Uprava za kapitalne projekte
Broj iz evidencije postupaka javnih nabavki: 05-109/22
Redni broj iz Plana javnih nabavki : 34
Djelovodni br. 01-926/23-1003/1
Podgorica, 20.02.2023.godine

POJAŠNJENJE 1
TENDERSKE DOKUMENTACIJE ZA OTVORENI POSTUPAK JAVNE NABAVKE
ZA ZAVRŠETAK RADOVA NA POSTROJENJU ZA PRERADU OTPADNIH VODA U
HERCEG NOVOM - NABAVKA OPREME

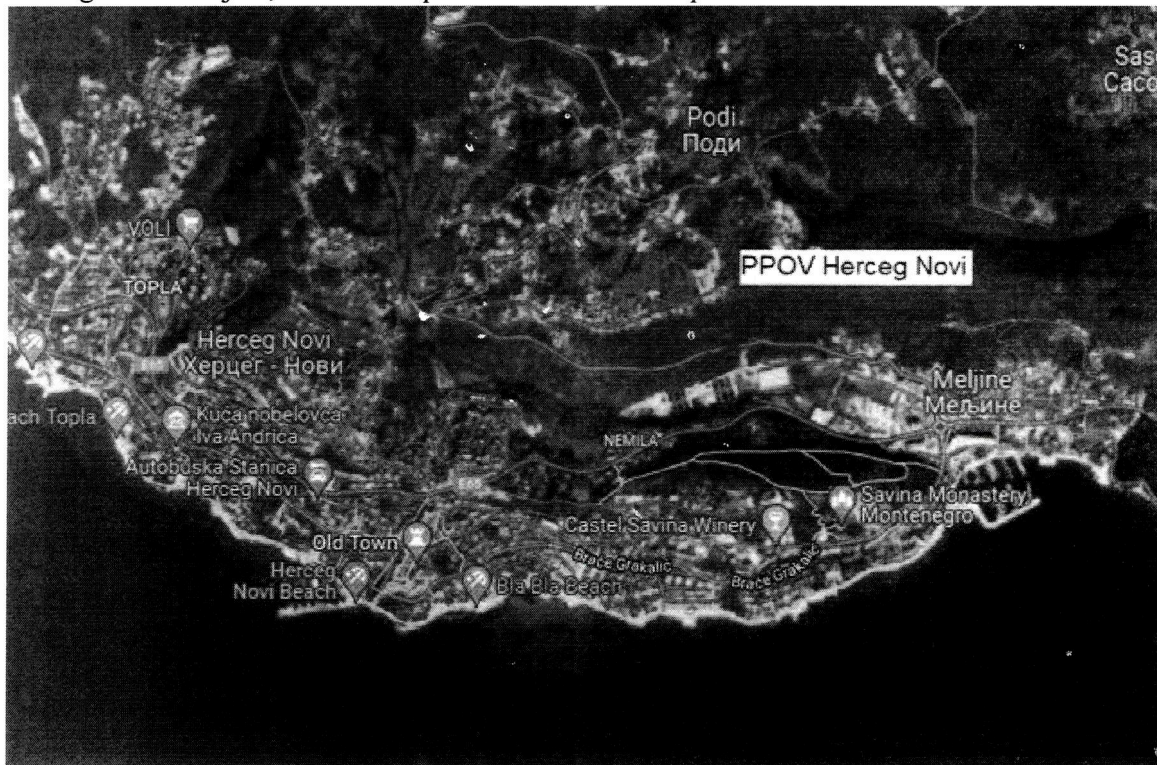
Naručilac je kao mjesto izvršenja ugovora naveo Herceg Novi. Da li Naručilac može u ovoj fazi postupka da preciznije odredi lokaciju na kojoj će se vršiti isporuka predmetne opreme.

Isporuka i ugradnja opreme se vrši na lokaciji Postrojenja za prečišćavanja otpadnih voda u Meljina, Herceg Novi. Meljine, katastarska parcela 1981/1 k.o. Topla.
